**Forum mondial de l'harmonisation
des Règlements concernant les véhicules**

Groupe de travail de l'éclairage et de la signalisation lumineuse

Proposition de complément 5 à la série 04 d'amendements au Règlement n^o 19 (Feux de brouillard avant)

Communication de l'expert de l'Allemagne*

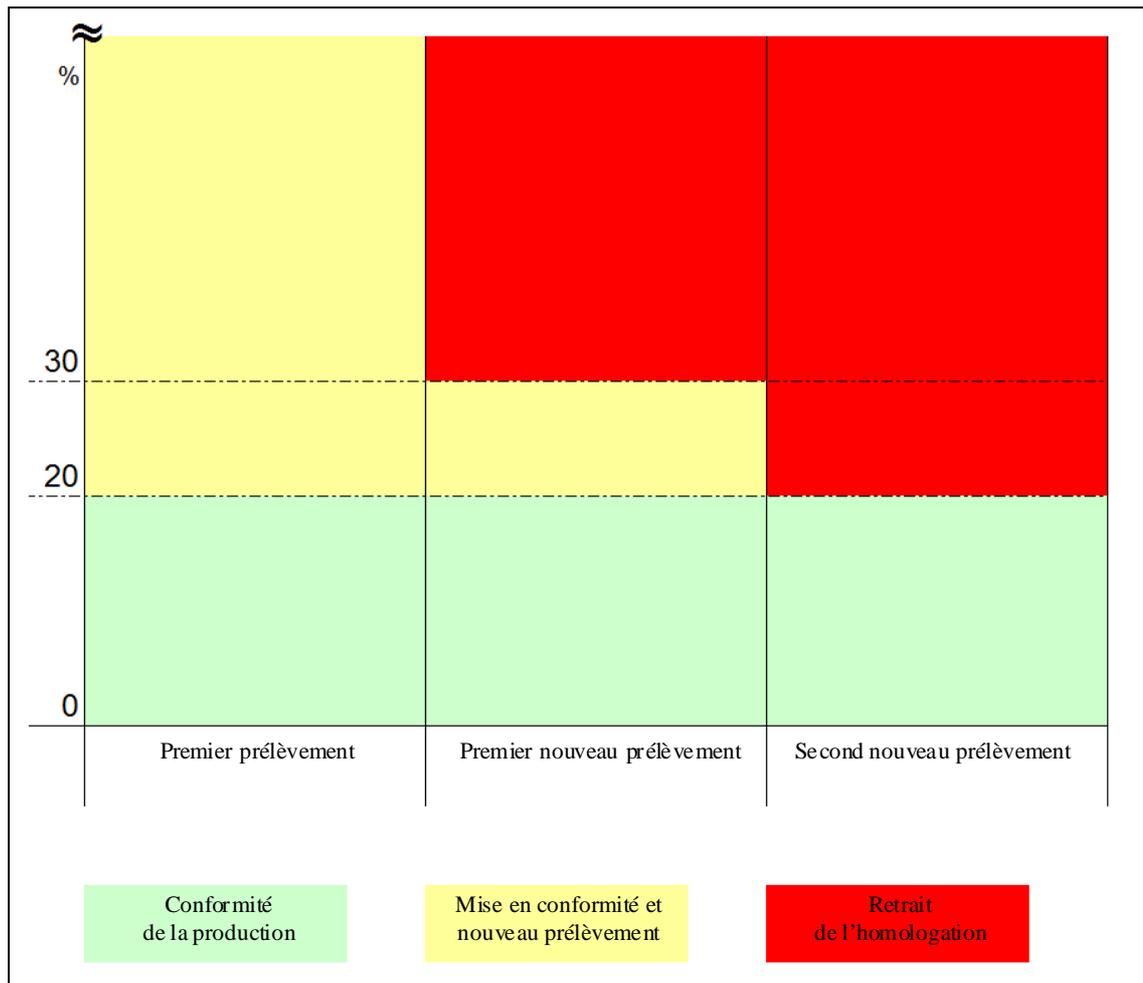
6. La conformité de la production est désormais décrite dans le cadre d'un processus structuré par étape (avec un nombre d'étapes limité) qui permet au fabricant de mettre sa production en conformité dès la première étape – dans le cas d'écarts supérieurs à 20 %. En outre, le processus de conformité de la production peut être achevé plus rapidement lorsque les deux premiers échantillons sont conformes à toutes les spécifications.

7. La proposition décrit en détail la «troisième étape» qui définit la situation dans laquelle l'homologation est retirée lorsque, après la deuxième répétition de cette procédure, le fabricant n'a pas été en mesure de mettre sa production en conformité.

8. Le schéma ci-après illustre cette procédure par étape.
